**ORD. ALC. N°** 1400/24 /

**MAT.:** Remite documentos solicitados en Informe  
Final N° 53 señalado en el antecedente.

En relación con el Informe Final N° 53 de 2014, correspondiente a fiscalización de las obras del contrato "Construcción Parque Las Perdices, Peñalolén", adjunto remito a usted Memorandum N° 73 (16.02.15) de la Secretaría de Planificación Municipal en la cual da cuenta de las gestiones realizadas con el objeto de solicitar ampliaciones de plazo y aprobación de notas de cambio. Asimismo, se adjunta Memorandum N° 121 (05.03.15) de la Dirección de Obras, en que aclara que las exigencias relativas a asfalto fueron cumplidas por la empresa contratista, ajustándose a aclaraciones del Llamado a Licitación, específicamente consulta y respuesta N° 24.

En relación a Informe Final N° 53 / 2014 de fecha 02.02.29015, sobre fiscalización a las obras del contrato "Construcción Parque Las Perdices, Peñalolén", emito informe de respuesta a observaciones formuladas por Contraloría General de la República, sobre la materia, de acuerdo a antecedentes proporcionados por las Unidades Municipales a cargo de los temas auditados.

#### FOTOGRAFIA N°5

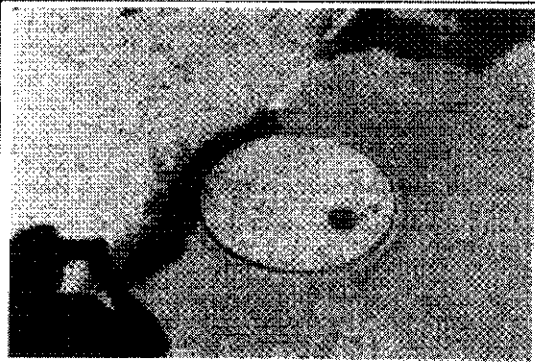
Soleras faltantes contiguas a la cámara existente, entre José Arrieta y Valle Hermoso

A la fecha, esta observación se encuentra levantada

#### FOTOGRAFIA N°6

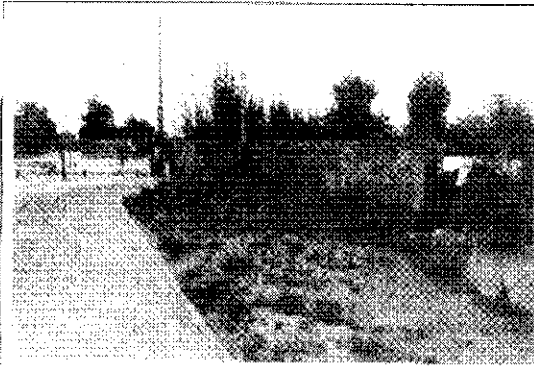
Solerillas partidas y desalineadas, entre José Arrieta y Valle Hermoso.

A la fecha, esta observación se encuentra levantada

#### FOTOGRAFIA N°8

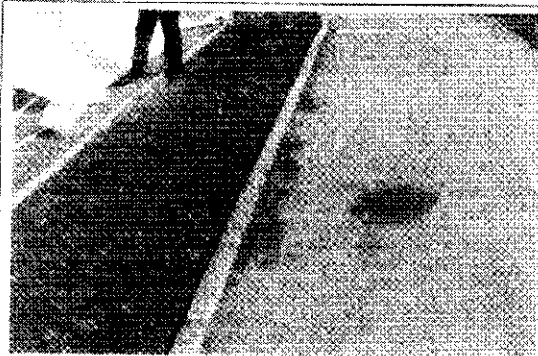
Solerillas partidas, entre Grecia y Orlando Letelier.

A la fecha, esta observación se encuentra levantada

**FOTOGRAFIA N°9**

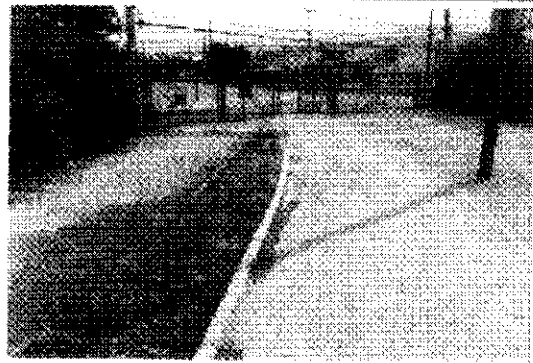
Soleras desalineadas al sur del cruce de Antupirén con Las Perdices.

A la fecha, esta observación se encuentra levantada.

**FOTOGRAFIA N°10**

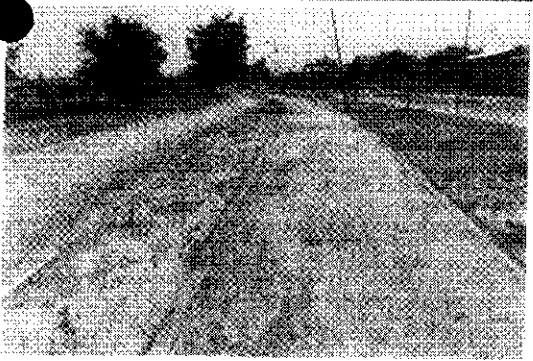
Soleras partidas y desalineadas al norte de Los Presidentes.

A la fecha, esta observación se encuentra levantada.

**FOTOGRAFIA N°11**

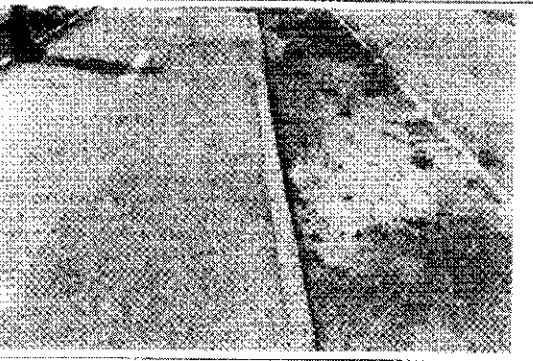
Soleras partidas al norte del cruce de Quilín con Canal Las Perdices.

A la fecha, esta observación se encuentra levantada.

### FOTOGRAFÍA N°13

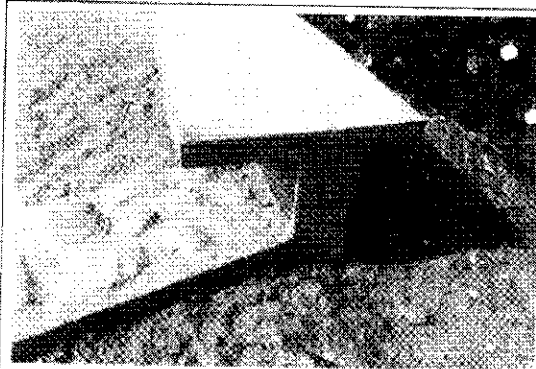
Muro presenta nidos de piedra en su base, elemento instalado en el sector de Las Perdices con El Embalse.

A la fecha, esta observación se encuentra levantada.
